**Avis en date du 17 septembre 2018
de la Mission régionale d'autorité environnementale d'Île-de-France
sur le projet de parc paysager sur le site du Sempin situé à Chelles et Montfermeil (Seine-et-Marne et Seine-Saint-Denis)**

Synthèse de l'avis

Illustration 2 : extrait de la carte de destination générale des différentes parties du territoire du SDRIF

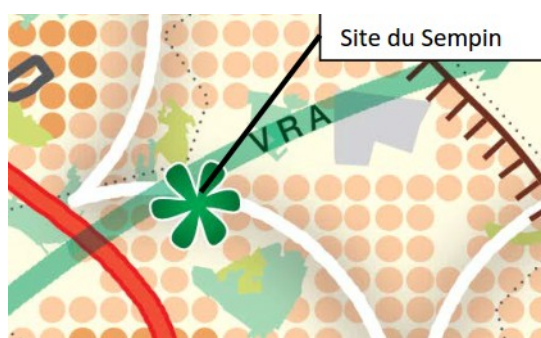
La MRAe note que le SDRIF prévoit la préservation d'une liaison verte de direction est/ouest, traversant le site. Les liaisons vertes identifiées par le SDRIF relient des espaces verts du cœur de métropole, des espaces ouverts de la ceinture verte et des grands espaces forestiers et naturels de l'espace rural.

La Mrae recommande d'approfondir l'examen de la liaison verte identifiée par le SDRIF au niveau du site.

Illustration 5 : carte des composantes du schéma régional de cohérence territoriale

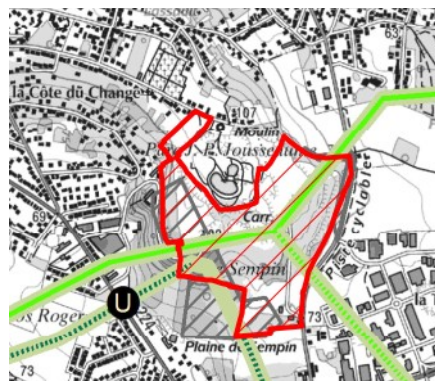
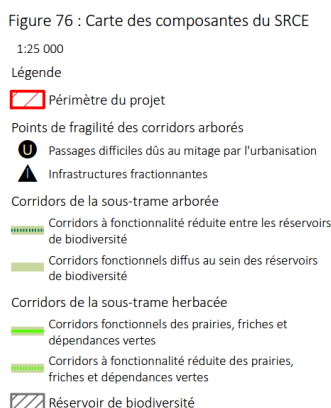
Cependant, pour la MRAe, cet enjeu des continuités est fort pour le projet. En effet, la carte (cf illustration 5) des composantes du schéma régional de cohérence écologique (SRCE) identifie deux continuités écologiques herbacées interconnectées au cœur du site (une de direction est/ouest traversant l'ensemble du site, et une autre se dirigeant vers le sud-est). Elle identifie également une continuité arborée de direction nord/sud traversant la partie ouest du site, reprise dans la carte des objectifs du SRCE comme élément à préserver (pages 157 et 158). Une partie ouest du site, couvrant environ 20 % de son périmètre (d'après les cartes pages 157 et 158), et en majorité boisée, est par ailleurs identifiée comme un réservoir de biodiversité.

La MRAe recommande d'étudier les continuités écologiques identifiées par le SRCE en vue d'en préciser le fonctionnement local.
